Reduktion Anschlüsse Korbsteuerung

Anweisungs-Nr.: HR15/17_CI02

Produkt: HR15/17

Vorgang: CH1 & CH2 auf der Korbkonsolen-Platine neu verkabeln

2. CONN 17 & CONN 13 entfernen

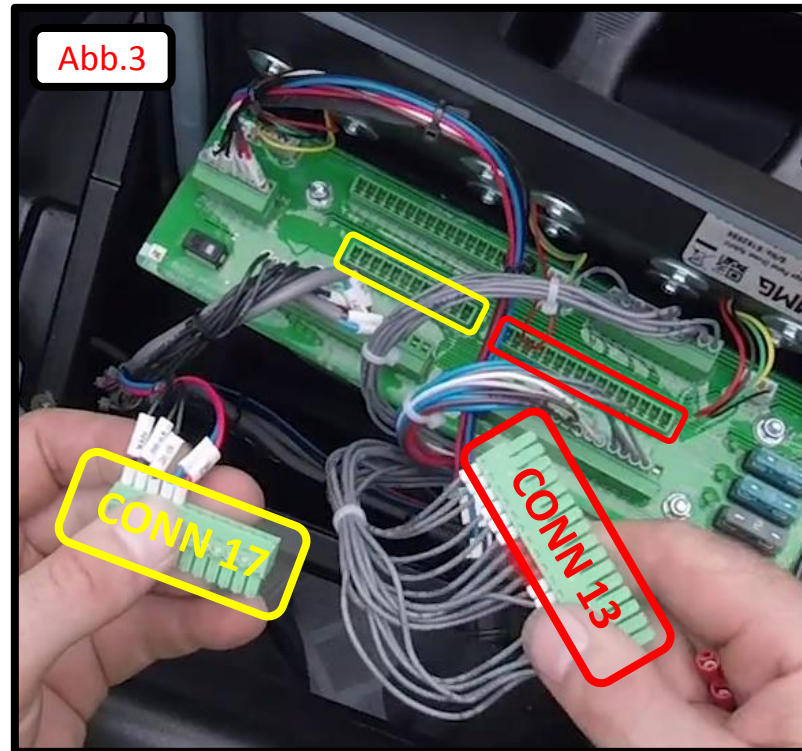
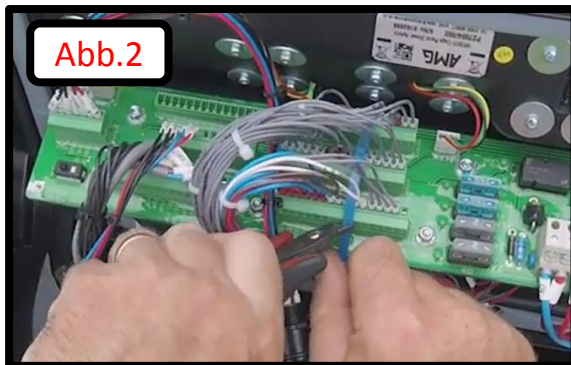
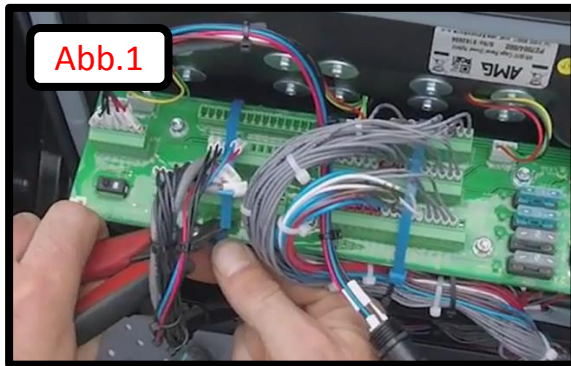
Die beiden Kabelbinder über den Steckern (Abb. 1 & Abb. 2) durchschneiden. Die Stecker CONN 17 & CONN 13 von der Platine abziehen (Abb. 3).

3. CH1 von CONN 17 & CONN 13 miteinander verbinden

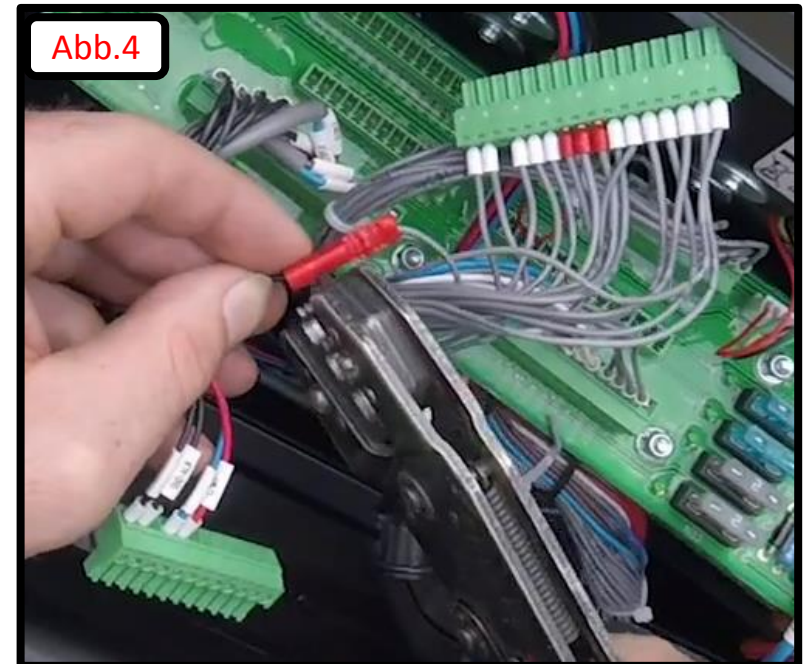
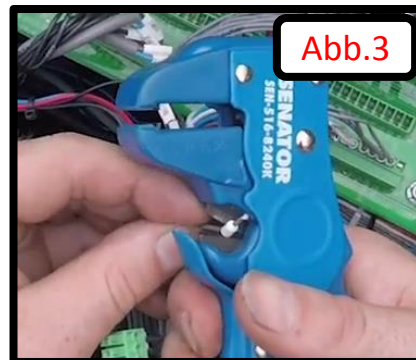
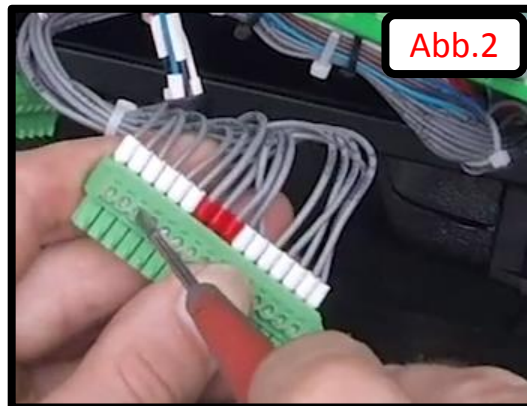
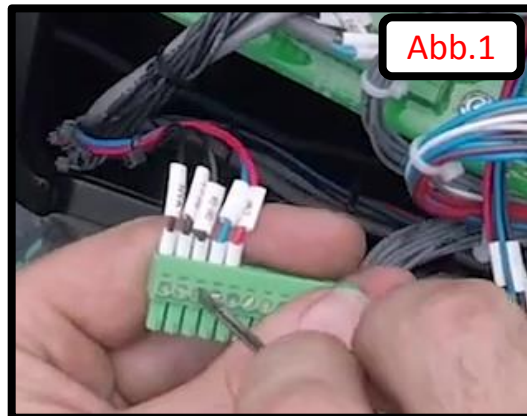
CH1 von CONN 17 (3. von links) (Abb. 1) & CONN 13 (3. von links) (Abb. 2) entfernen. Aderendhülsen von beiden abschneiden (Abb. 3) und die beiden Enden mit einem Crimp-Stoßverbinder miteinander verbinden (Abb. 4).

4. CH2 von CONN 17 & CONN 13 miteinander verbinden

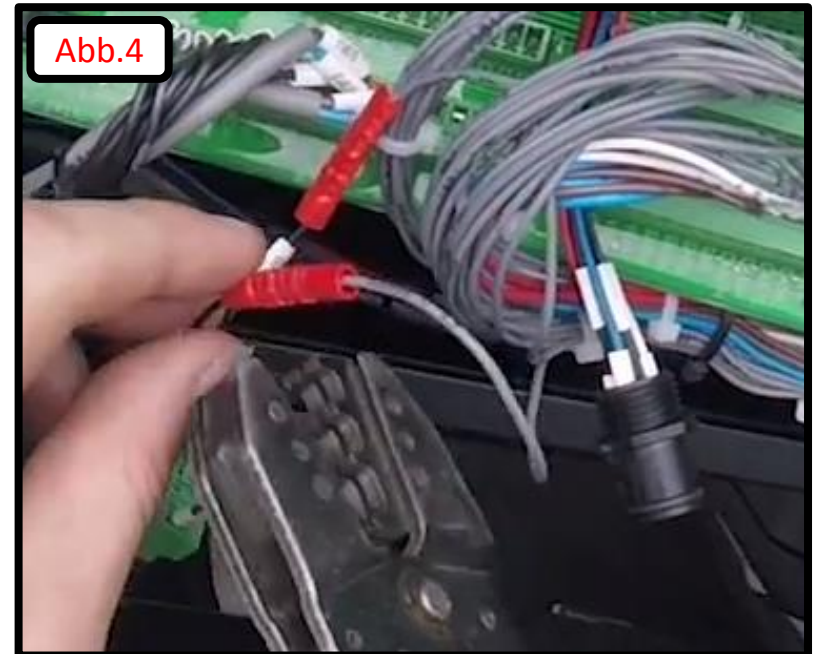
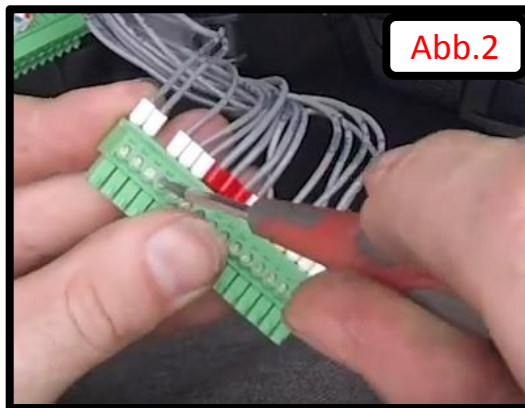
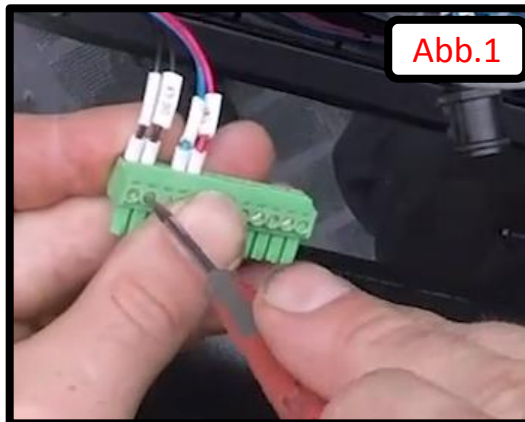
CH2 von CONN 17 (2. von links) (Abb. 1) & CONN 13 (4. von links) (Abb. 2) entfernen. Aderendhülsen von beiden abschneiden (Abb. 3) und die beiden Enden mit einem Crimp-Stoßverbinder miteinander verbinden (Abb. 4).
